The BACW's Bidding Commission hereby presents questions made by companies with their respective answers.

ANEXO A: DIAGRAMA DE BLOCOS SIMPLIFICADO

ANEXO B: DIAGRAMA UNIFILAR SIMPLIFICADO

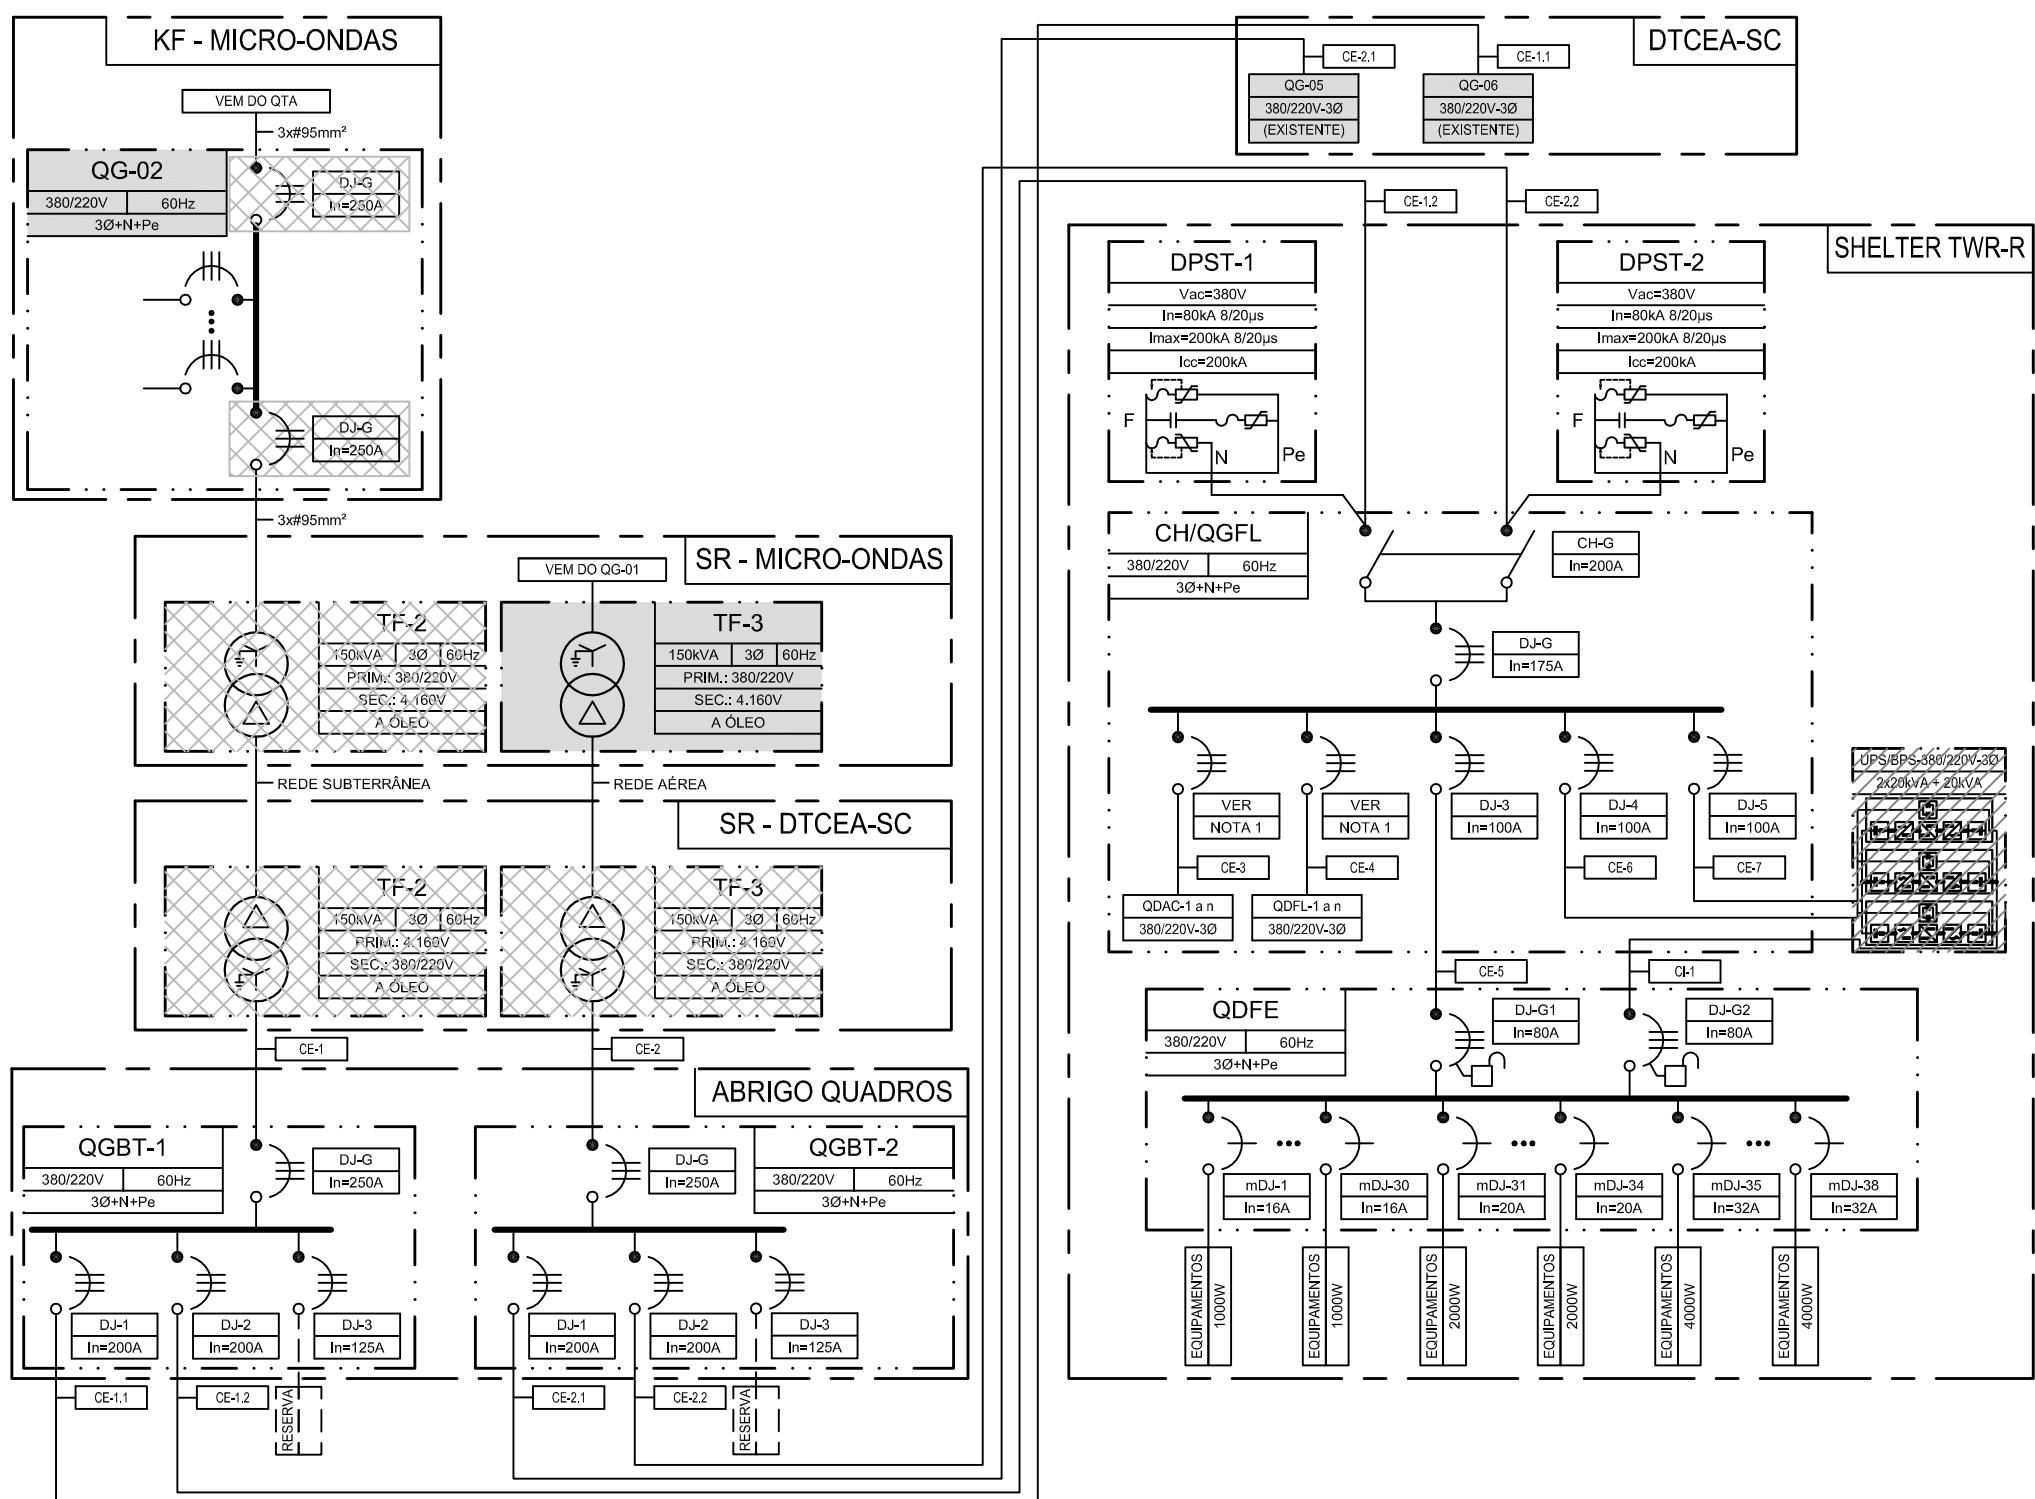
1. **Question** – *During site survey, we learned that the Remote Tower Center will be hosted in an annex building yet to be construed. In order to help us efficiently quote installation services, we kindly ask you to supply an **electric diagram of the premises to be built for hosting the Remote Tower Center**. Would there be any Electrical diagrams of the Remote TWR Center to be built (**TWR Cabin, Technical Center, Electrical Center**) ?”*

ANSWER: Please find attached the requested diagrams.
